dotyczy: zamówienia udzielanego w trybie zapytania ofertowego, dotyczącego realizacji robót budowlanych w ramach zadania inwestycyjnego pn. „Rozwój infrastruktury turystycznej w miejscowości Stary Bazanów – wykonanie placu zabaw”.

Zestaw pytań nr 1 z dnia 18.12.2023

LAMPA TYP **BRATEK ECO I**

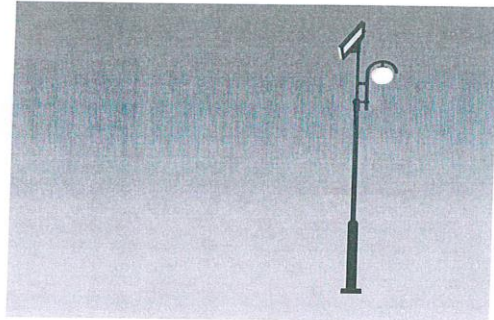
1. *"W nawiązaniu do poprzedniego maila przesyła zapytanie czy dopuszczą Państwo zamiennie lampę solarną zgodnie z załączoną kartą techniczną. Proszę o odpowiedź."*

- maszt stalowy 4m, ocynkowany wg EN ISO 1461, malowany proszkowo wg RAL na kolor czarny, certyfikowany, posiadający obliczenia wytrzymałościowe od I - III strefy wiatrowej.
- fundament prefabrykowany, dobrany i przeliczony do ciężaru wynikającego z zawieszenia panela i oprawy LED, certyfikowany.
- akumulatory żelowe NPG 1 x 100 Ah
- komora akumulatorowa z materiału PVC, wodoszczelna, antykradzieżowa, umieszczona w ziemi.
- panel solarny – 1 x 160 Wp 12V, szkło hartowane gr. 3,2 mm, pokryte antyrefleksyjną warstwą. Obciążenie śniegiem 5400 Pa, certyfikowany.
- oprawa LED 1 X 8W, strumień świetlny 100 lm/W, ochrona IP65, wilgotność pracy 10% - 90%, temperatura pracy -30°C – 50°C.
- regulator solarny 15A MPPT umożliwiający programowanie z pilota, wodoodporny, IP68, wbudowany czujnik zmierzchu.
- czas pracy lampy: 10h na dobę.
- czas autonomii: 4 dni.

Zamawiający nie uznaje przedstawionej propozycji latarni solarnej jako zgodnej z warunkami zapytania ofertowego. Zamawiający nie przewidywał montażu lampy na słupach(masztach).
